**PROCEDURA APERTA PER L’AFFIDAMENTO DI UN ACCORDO QUADRO PER LA FORNITURA E POSA IN OPERA DI ARREDI TECNICI DA LABORATORIO PER LE ESIGENZE DEL COMPLESSO NAVILE DELL’ALMA MATER STUDIORUM - UNIVERSITÀ DI BOLOGNA; CIG: 819151298A.**

### **AVVISO DI CHIARIMENTI E RISPOSTE AI QUESITI**

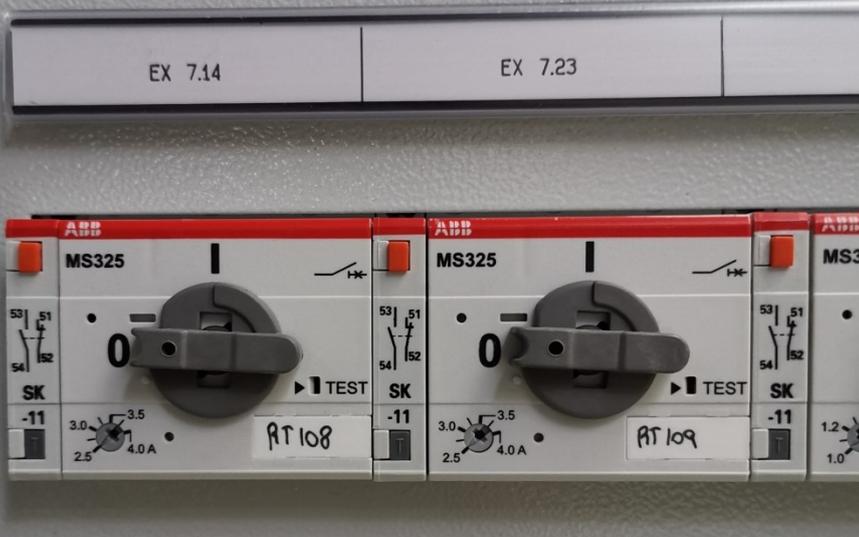
UE5

Nella UE5 il quadro elettrico degli aspiratori è posto nel vano tecnico al piano 8, mentre gli elettroventilatori sono posizionati sul coperto al piano 9. All’interno del quadro principale e per ciascun elettroventilatore sono predisposti un interruttore salvamotore tripolare sezionabile con sganciatore magnetotermico avente protezione termica regolabile, un contattore trifase, un contatto di segnalazione (per eventuale remotizzazione stato), oltre alla circuiteria ausiliaria (selettore a 3 posizioni, spie, etc.). I cavi dell’elettroventilatore andranno attestati sulle morsettiere predisposte nel quadro. Sarà a cura dell’appaltatore realizzare uno o più quadri elettrici per gli inverter, collegare gli stessi al quadro principale e collegare l’inverter ai ventilatori posti al piano 9 (a mezzo di cavo schermato), utilizzando le canalizzazioni predisposte per il passaggio cavi e realizzando eventuali stacchi/tubazioni in derivazione dalle stesse. Le canalizzazioni elettriche predisposte arrivano fino sul coperto al piano 9 dove vengono sistemati i motori degli elettroaspiratori.

Si allegano alcune fotografie del quadro elettrico della UE5 situato nel vano tecnico-piano 8° e delle canalizzazioni predisposte per raggiungere il coperto al piano 9°.
